改善箇所説明図

型式：UDS-KRC014

燃料タンク

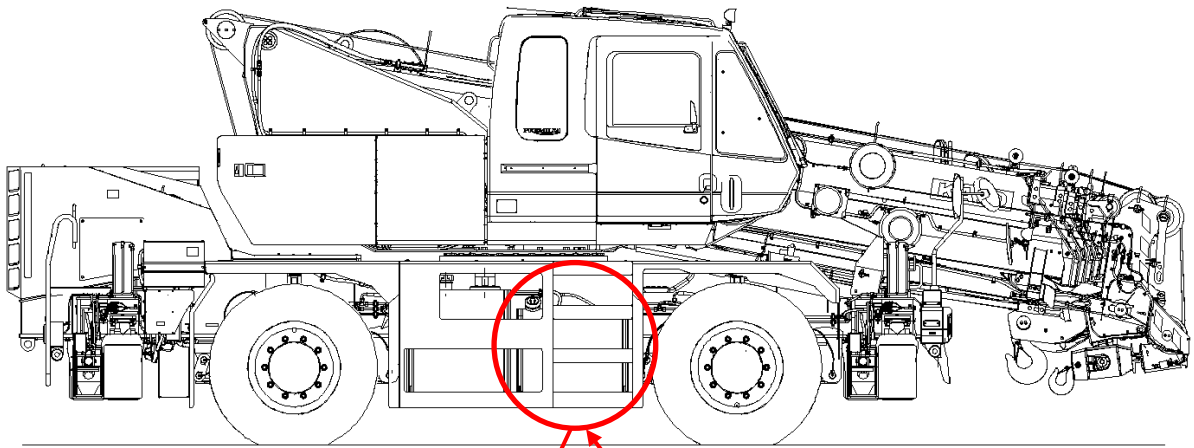
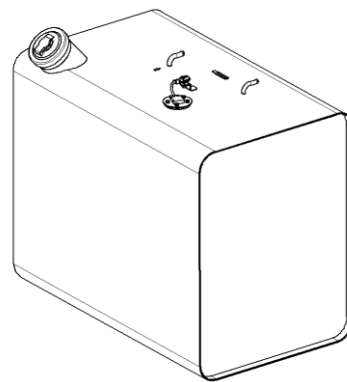
基準不適合箇所

ホイール・クレーンにおいて、燃料タンクの製造が不適切なため、当該タンクのタンクボディーとエンドプレート溶接部に隙間が生じているものがある。そのため、走行時の振動等により隙間から燃料が漏れるおそれがある。

全車両、燃料タンクを良品に交換する。
